Organisation intergouvernementale pour les transports internationaux ferroviaires
Zwischenstaatliche Organisation für den internationalen Eisenbahnverkehr
Intergovernmental Organisation for International Carriage by Rail

TECH-20005

Proposition de modification de la prescription technique uniforme concernant les
wagons de marchandises (PTU Wagons)

Figure 3

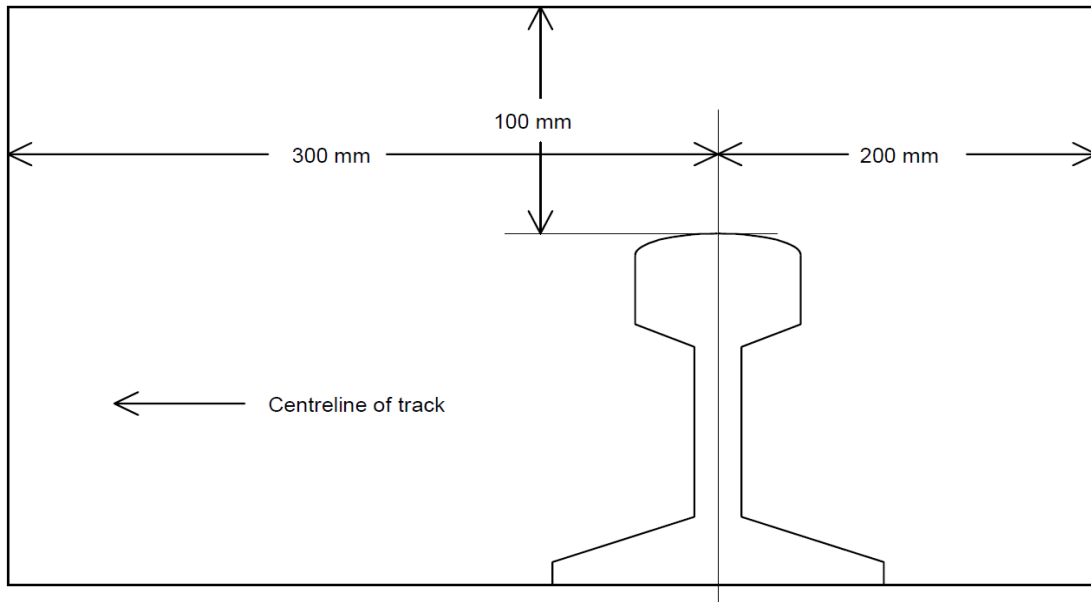
- Seules des roues et leurs composants (boîtes de vitesse, pièces du système de freinage, etc.) ou des éléments non inductifs ~~e_{IF}~~ non ferromagnétiques peuvent être montés dans la zone définie à la figure 3.

- ~~Pour les wagons pour le fret : seules les roues et leurs accessoires (boîtes d'engrenage, organes de freinage, tubes de sablage...) ou des éléments non inductifs et non ferromagnétiques peuvent être montés dans la zone définie à la figure 3.~~

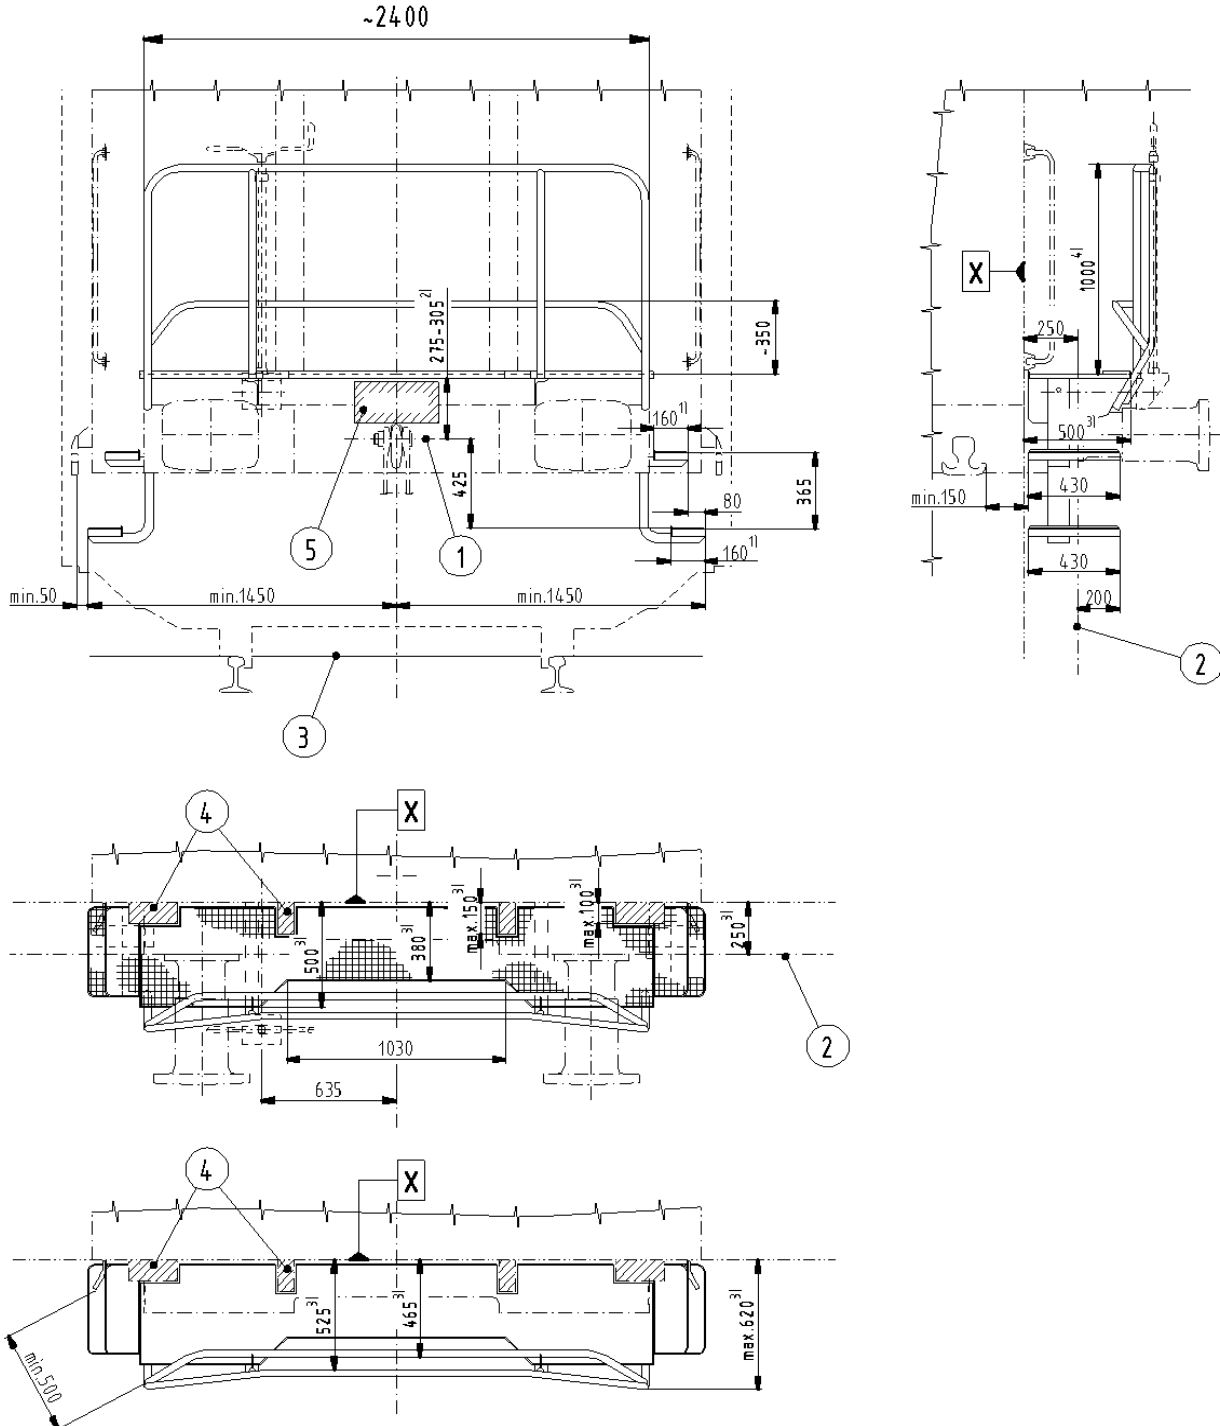
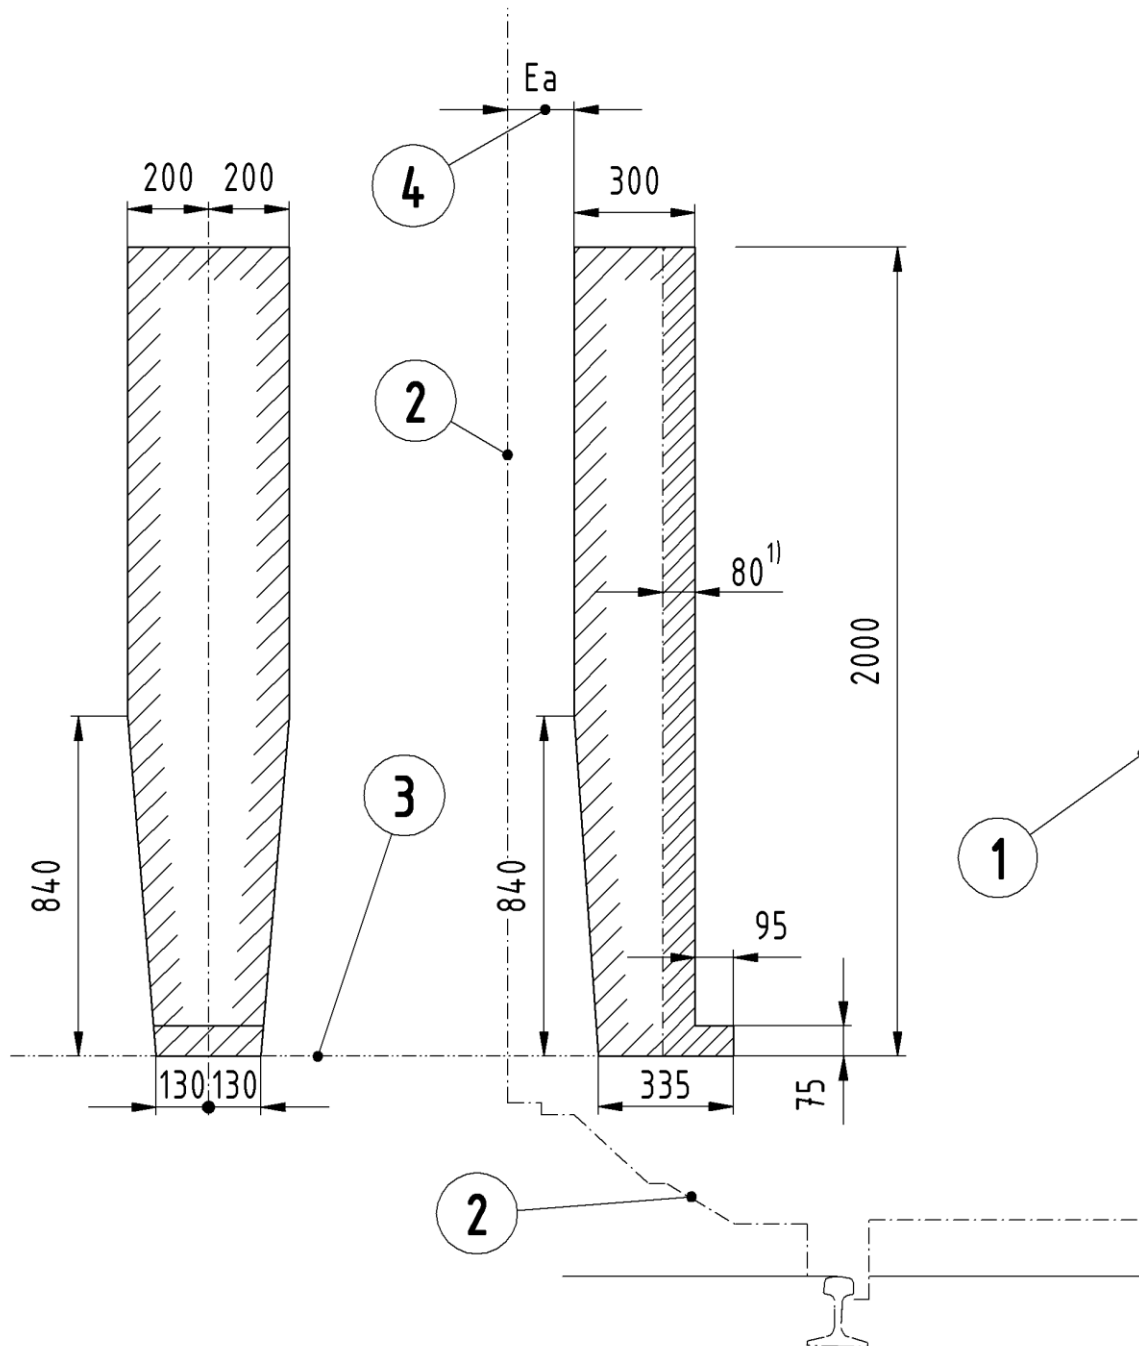
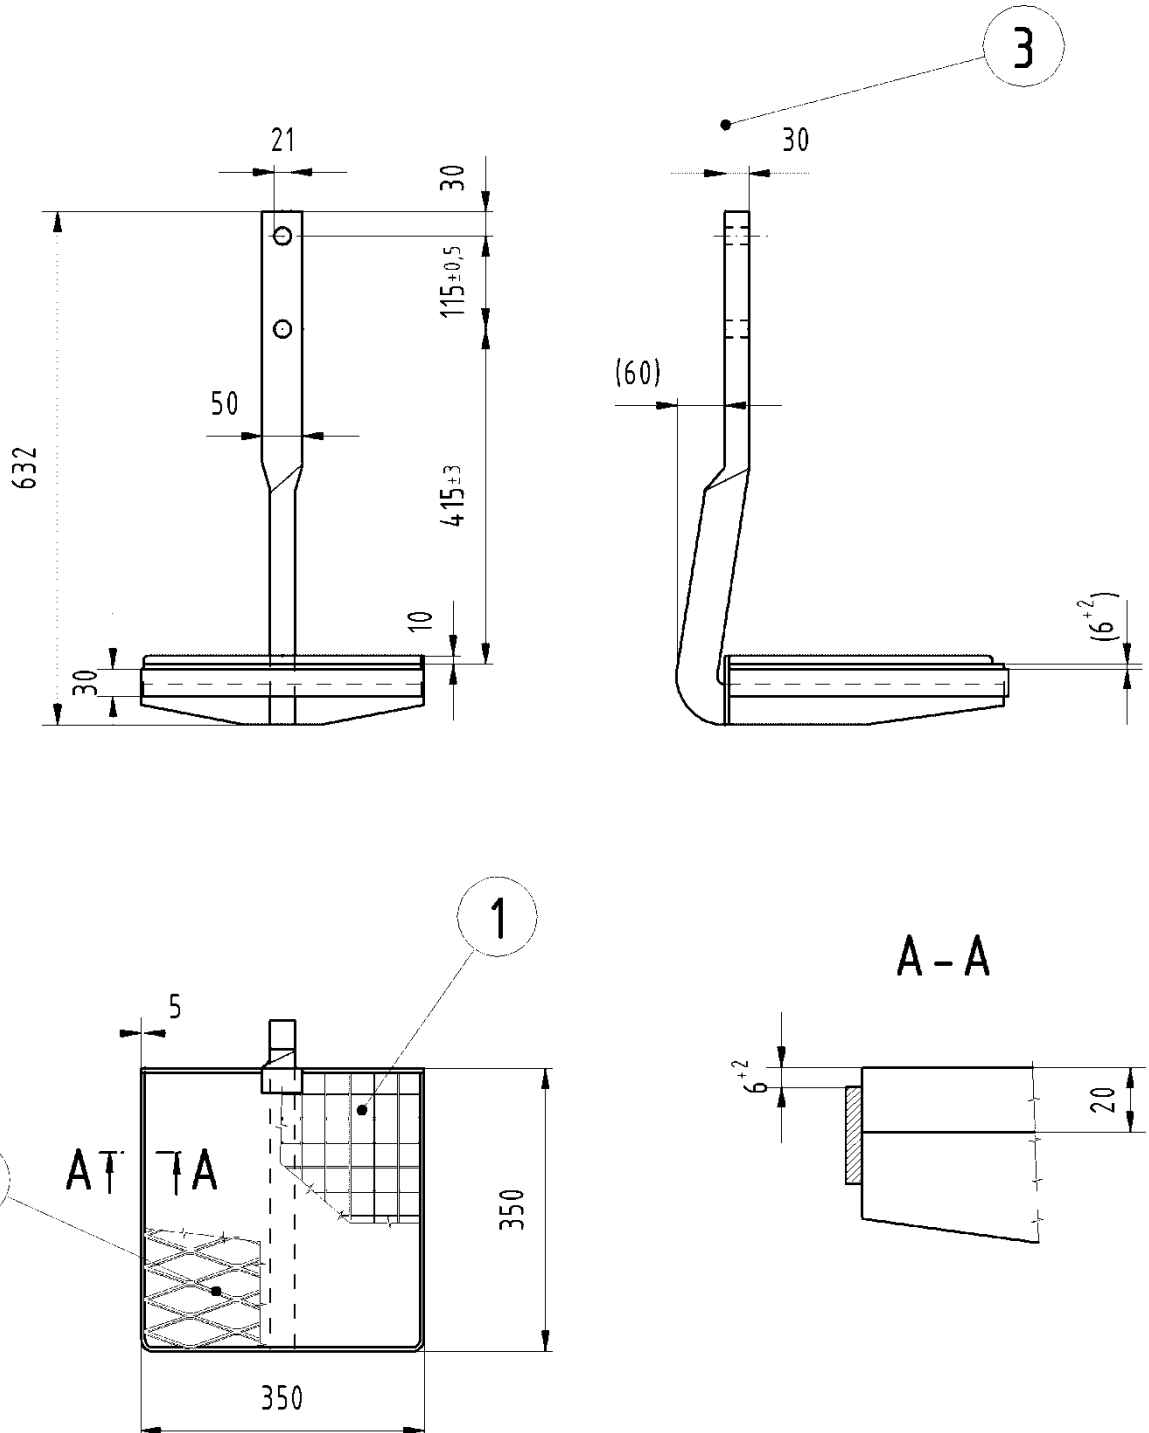
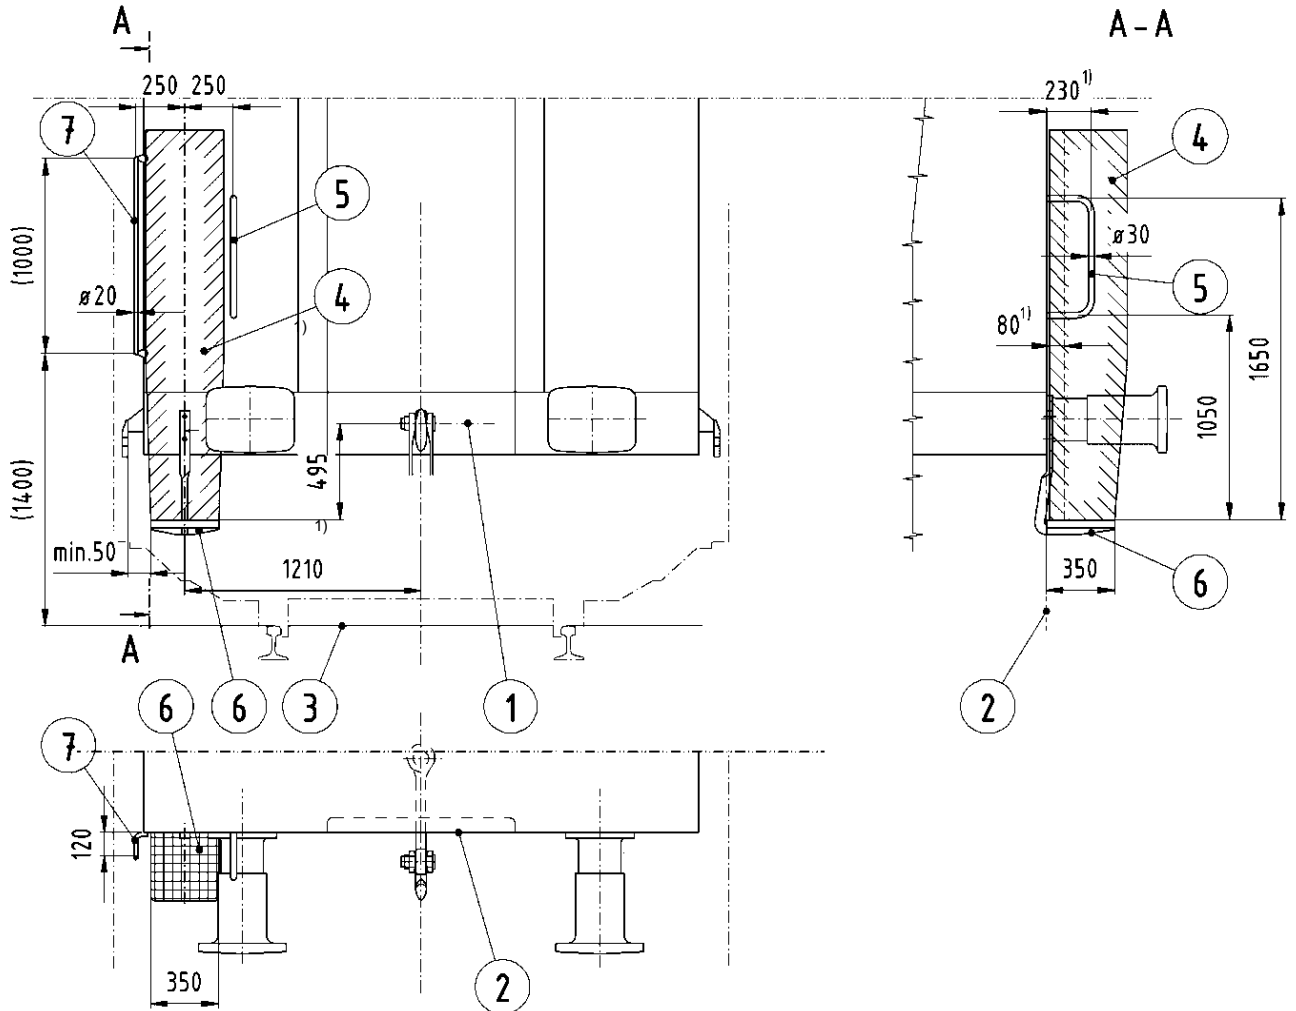
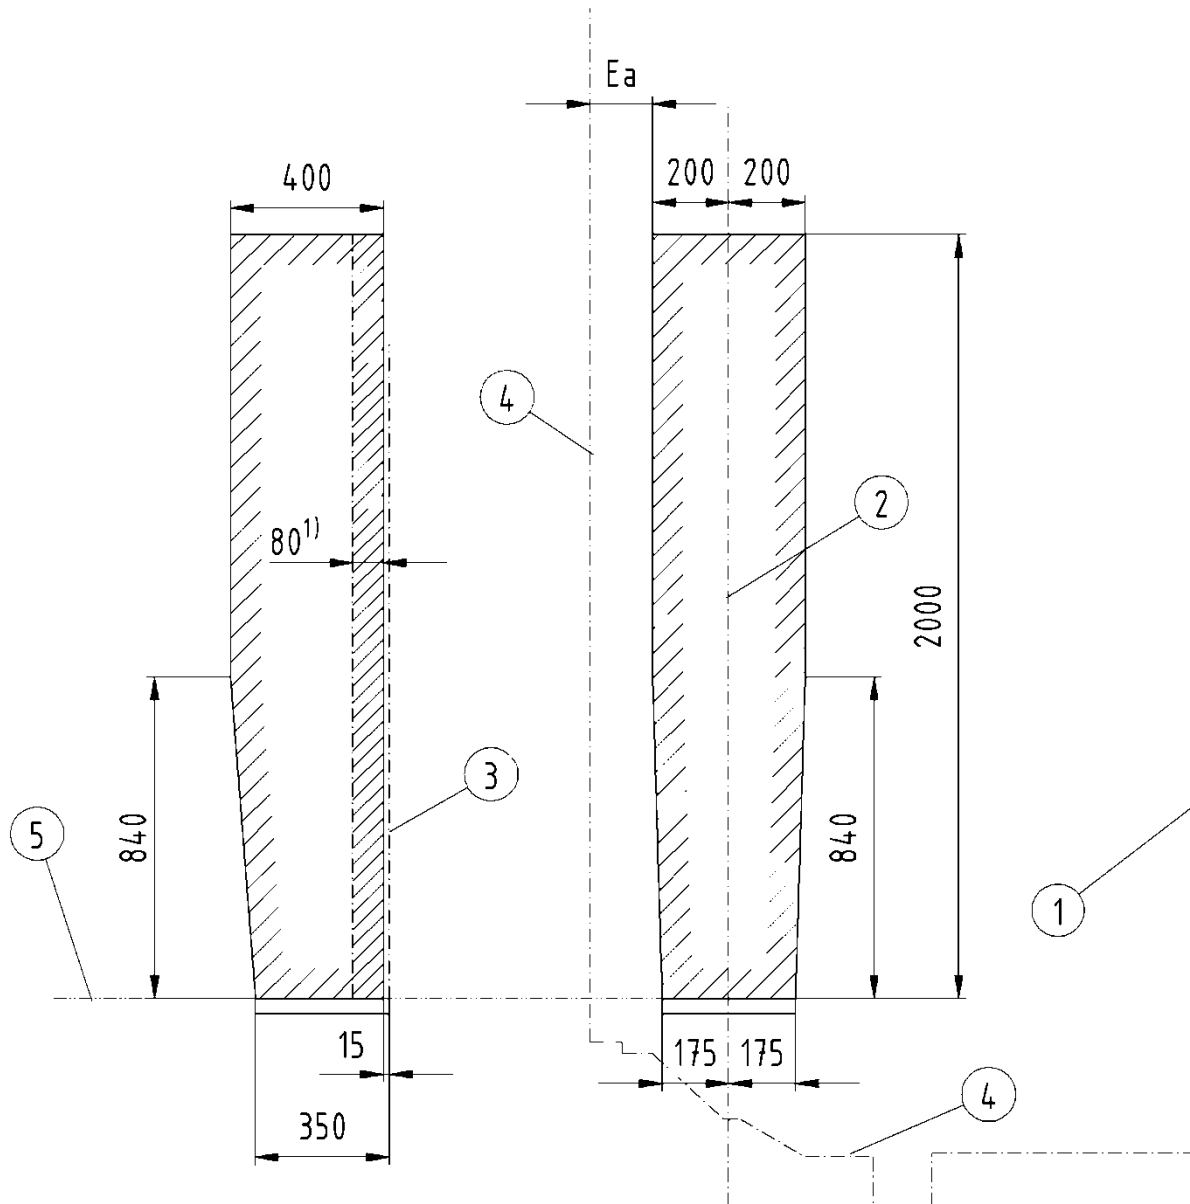
- ~~• Les marchepieds de manœuvre sont distants d'au moins 150 mm d'un plan placé verticalement à l'extrémité des tampons complètement compressés (voir figure 3).~~

- ~~• Les marchepieds de manœuvre et mains courantes d'attelleur doivent être disposés comme sur la figure 5.~~
- ~~• L'espace libre au-dessus du marchepied de manœuvre doit être tel que défini sur la figure 6, avec l'exception relative à la main courante spécifiée sur la figure 5.~~

- ~~• Les dimensions du marchepied de manœuvre doivent être conformes à la figure 4. Pour des opérations spécifiques, la taille du marchepied peut être réduite de 350 mm de largeur et 350 mm de longueur à 270 mm de largeur et 225 mm de longueur.~~
